Asunto: RESPUESTA COMUNICACIÓN UT-AC 133 TRAMITE ANTE INVIAS

Referencia: CONTRATO DE OBRA PÚBLICA No.131 DEL 2025 cuyo objeto corresponde a 2025E-125 OBRAS DE OPTIMIZACION DEL SISTEMA DE ACUEDUCTO DEL CENTRO POBLADO DE AGUACLARA - FASE II, MUNICIPIO DE SAN JOSE DE CUCUTA.

ASUNTO: Respuesta al radicado No 2026E-VUVRAZ-003182

En atención del radicado citado en el asunto, mediante el cual la empresa UNION TEMPORAL INCO AGUACLARA con NIT: 902.004.790-0, solicitó permiso de uso de zona de vía para "*Excavación sin zanja (Tramo de vía nacional con longitud promedio de 10 ml), nueve intervenciones"* se informa que, revisados los documentos aportados con la solicitud, se requiere atender las siguientes observaciones, las cuales deberán ser analizadas desde los componentes técnico y legal, con el fin de darles respuesta oportuna:

Figura 1. Sistema de Información Vial SINC (Ministerio de Transporte). Carretera identificada con el código 5507 administrada por el Instituto Nacional de Vías INVÍAS con nombre de ruta Troncal Central del Norte, ruta 55.

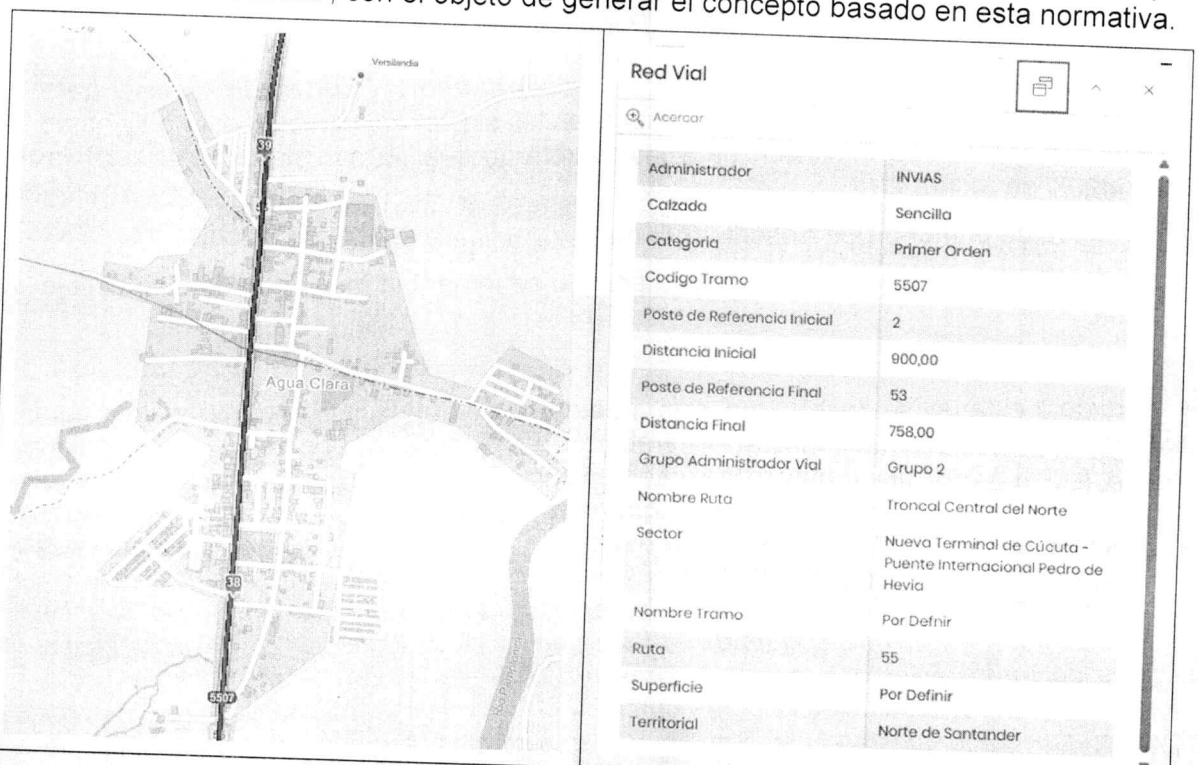
En atención al asunto de la referencia, este despacho procedió a consultar la clasificación vial de este carreteable tanto en el sistema nacional de información de carreteras como en la cartografía adoptada mediante el Acuerdo N° 022 de diciembre 19 de 2019 "Por medio del cual se adopta una revisión ordinaria del Plan de Ordenamiento Territorial del Municipio de San José de Cúcuta", con el objeto de generar el concepto basado en esta normativa.

Figura 3. Medición de la vía o carreteable de primer orden dentro del suelo suburbano del corregimiento de Agua Clara.

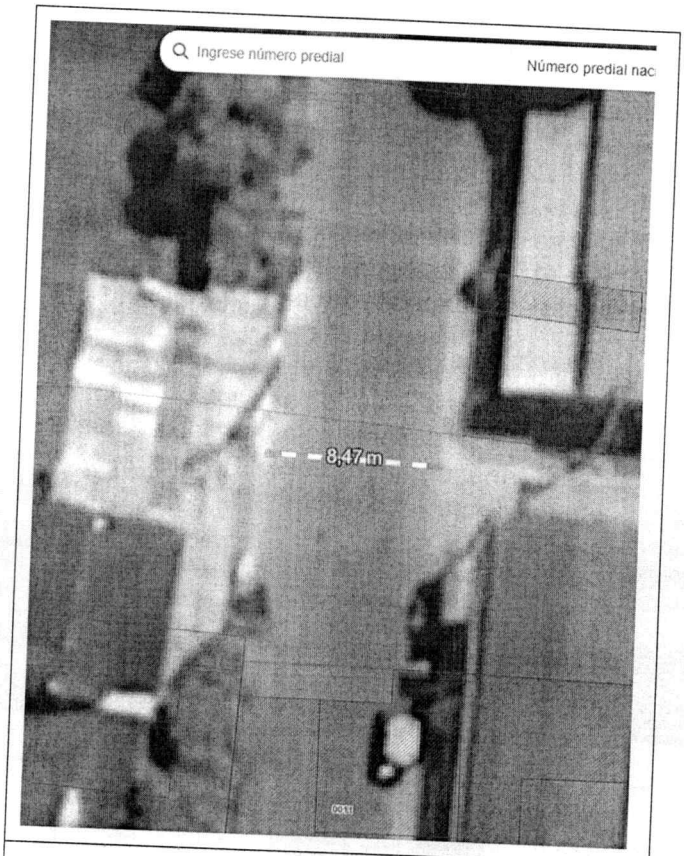
Teniendo en cuenta esta normativa, es imprescindible que, para la generación del proyecto de intervención vial, en primera medida sea consultado con la entidad a cargo de la vía ruta 5507 (Invías), si este carreteable con paso urbano va ser sujeto de futuras ampliaciones en su calzada vehicular, ya que si resulta ser así, el artículo 5 del decreto 2976 de 2010, establece que la zona de reserva o de exclusión debe ser mínimo el ancho de la vía (8,50m aprox.) más cinco (5) metros, es decir que debe dejar una zona de reserva de 13,50 metros aproximadamente dependiendo del ancho existente actual medidos desde el eje central vial hacia cada lado; luego de esta faja o reserva comenzaría el espacio público ante el cual tendría injerencia el municipio para la expedición de permisos basado en lo establecido en el Plan de Ordenamiento Territorial.

Sin embargo, como se menciona en el artículo 4 mencionado anteriormente, si en el caso de no haber ampliación por parte de la entidad a cargo de la vía, que para el caso es la Nación a través del Invías, la administración de esta ruta 5507, se describe en el mismo artículo que la competencia de operación de la vía será de paramento a paramento de la vía, siempre y cuando la vía continúe a cargo de la Nación, como actualmente corresponde a la entidad nacional Invías.
